CITROEN DIVISION APRES VENTE METHODES TECHNIQUES	INFO'RAPID	<i>Xantia</i> ①
RESPONSABLES DES ATELIERS CE - SUCC - FILIALES -	CONCERNE CITROEN XANTIA 1,8 i Motorisation LFZ (XU7JP/Z)	N° 1 Le 19 Avril 1993
Ce document est à classer dans : RECUEIL DE NOTES N° MAN 106060		1785

INFO'RAPID

Xantia 1

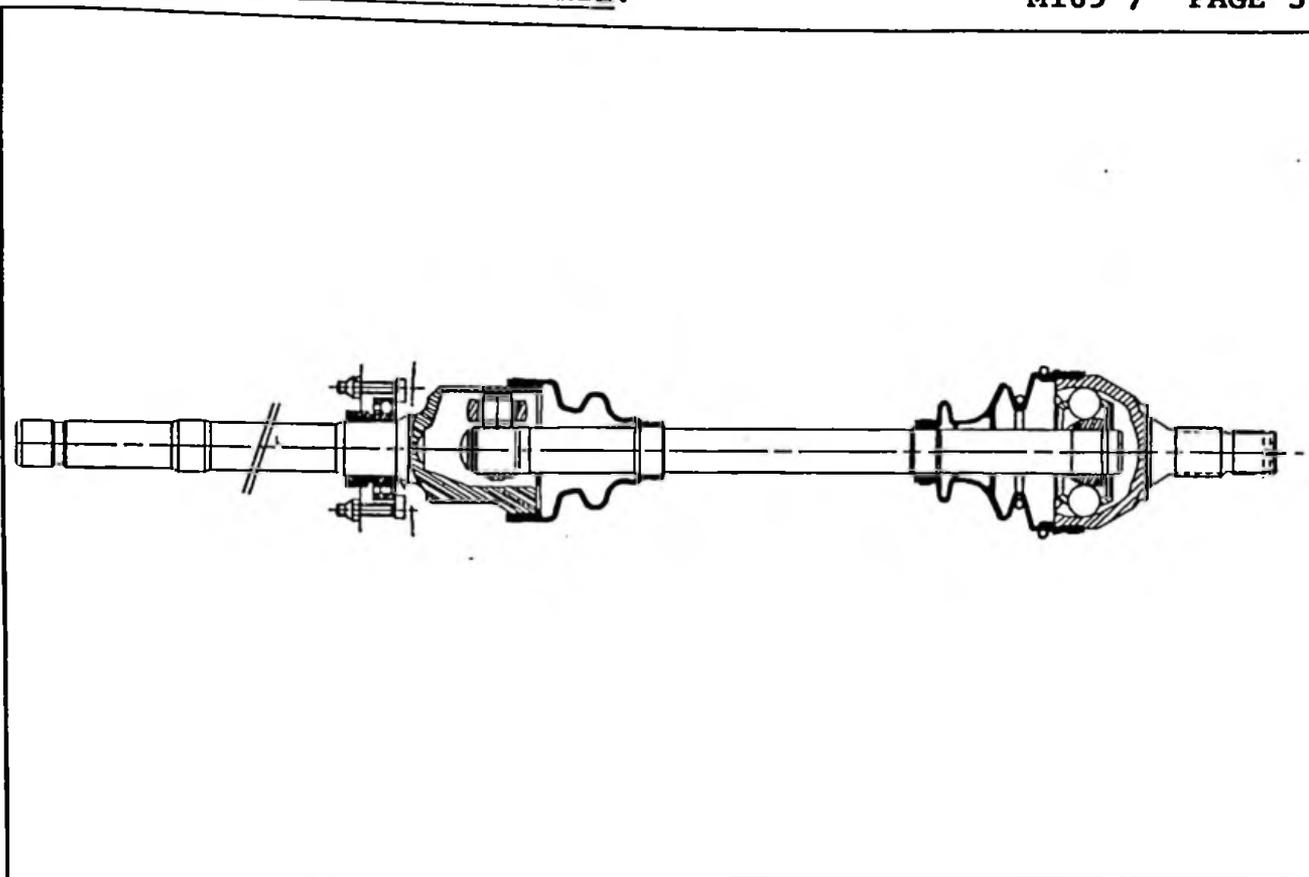
- Usinage du fond du bol de la transmission droite suivant plan ci-dessus.
- Mise en place du ressort et de la coupelle entre le fond du bol et l'arbre de transmission. (Pièces fournies par VELIZY)
- Résultat positif à 100%
